马边南门桥头地块

规划条件变更论证报告

马边彝族自治县国土空间规划专家评审会
2026年第二次会议专家意见表

三、消防分析

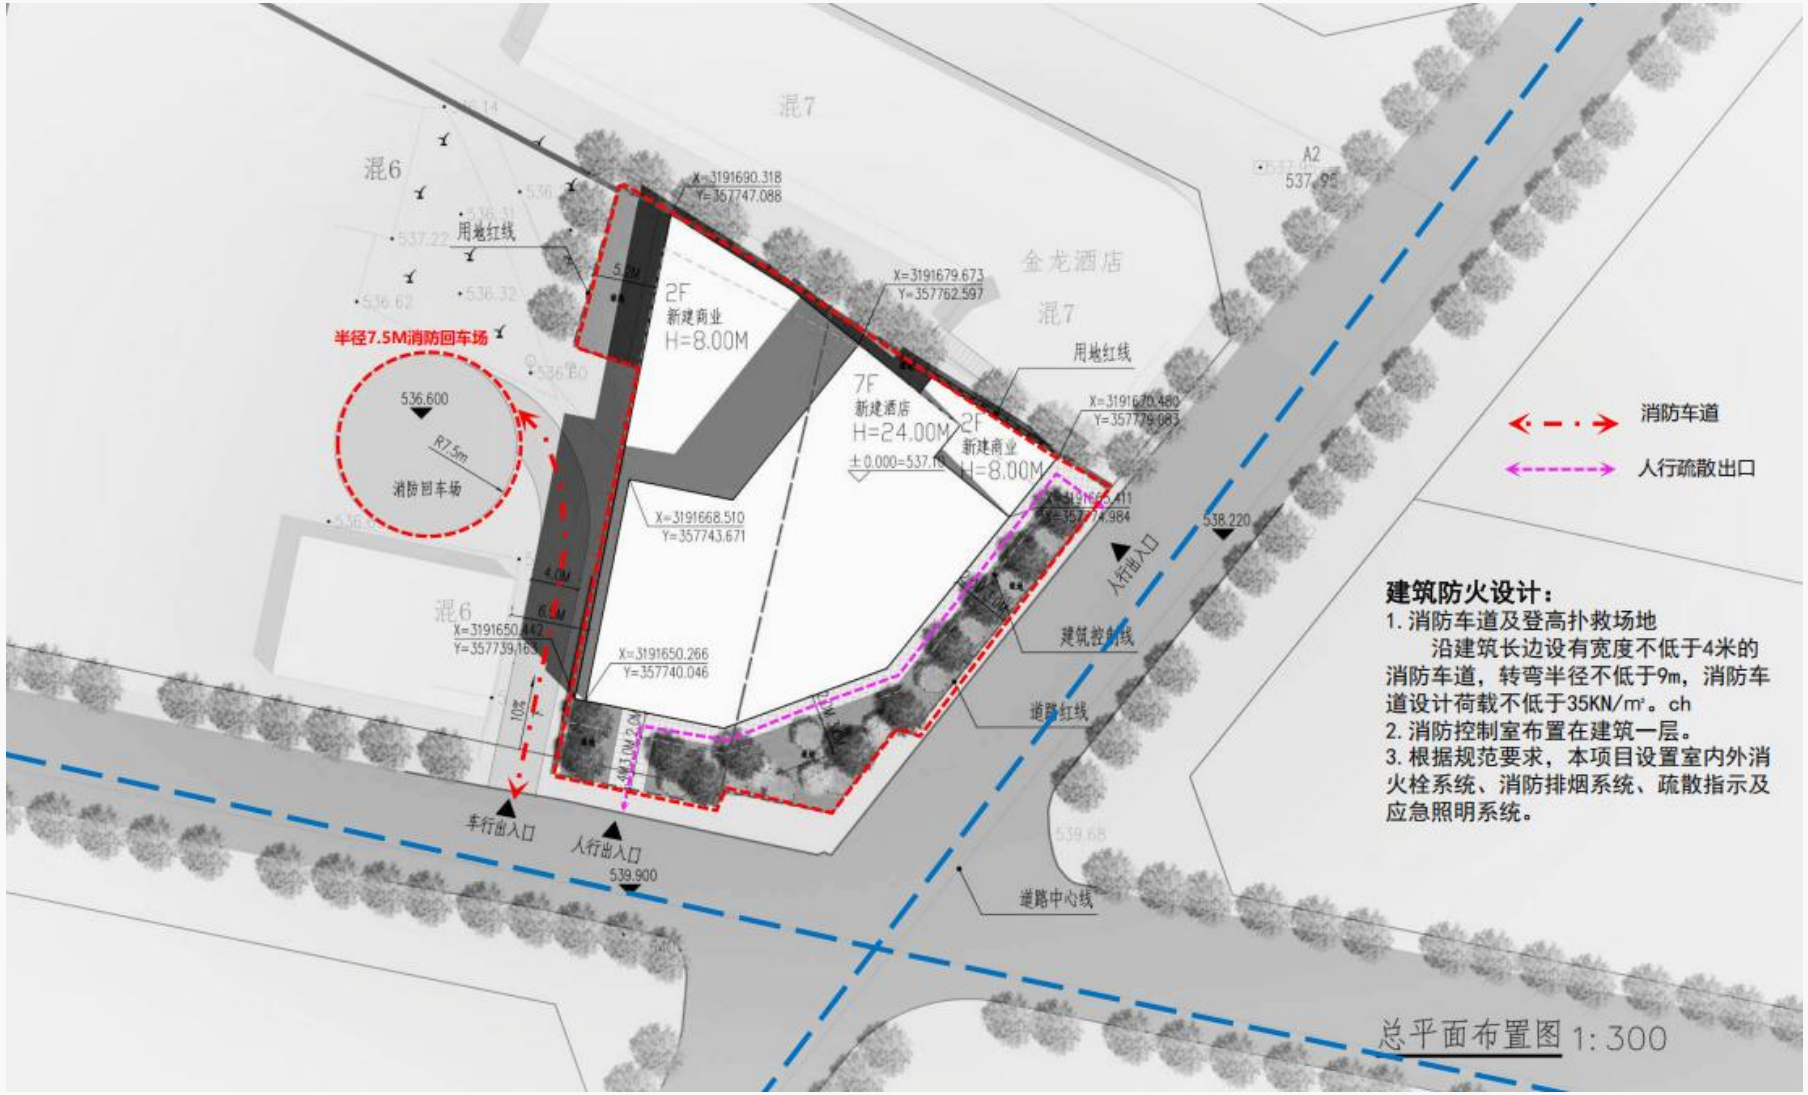
项目名称	马边南门桥头地块规划条件变更论证报告		
意见	□审议通过；☑修改后通过；□重新编制提交审议； 意见： 1、地块新建建筑须为确定既有建筑的防火间距预留建设用要求。 2、考虑消防车道的布置符合规范要求。 3、考虑道路荷载是否满足消防车满载通行荷载。 4、《规划条件变更论证报告》1.4.2.2、4.1中"建筑限高由≤21米调整为≤24米"调整为"≤24米"。		
签字	马海成	时间	2026年1月26日

项目名称	马边南门桥头地块规划条件变更论证报告		
意见	□审议通过；☑修改后通过；□重新编制提交审议； 意见： 姚3.3 第三点，消防车道设计荷载单位错误，请修改。		
签字	马海龙	时间	2026.3.10

消防车道及登高扑救场地沿建筑长边设有宽度不低于4米的消防车道，转弯半径不低于9m，消防车道设计荷载不低于35kN/m² 。
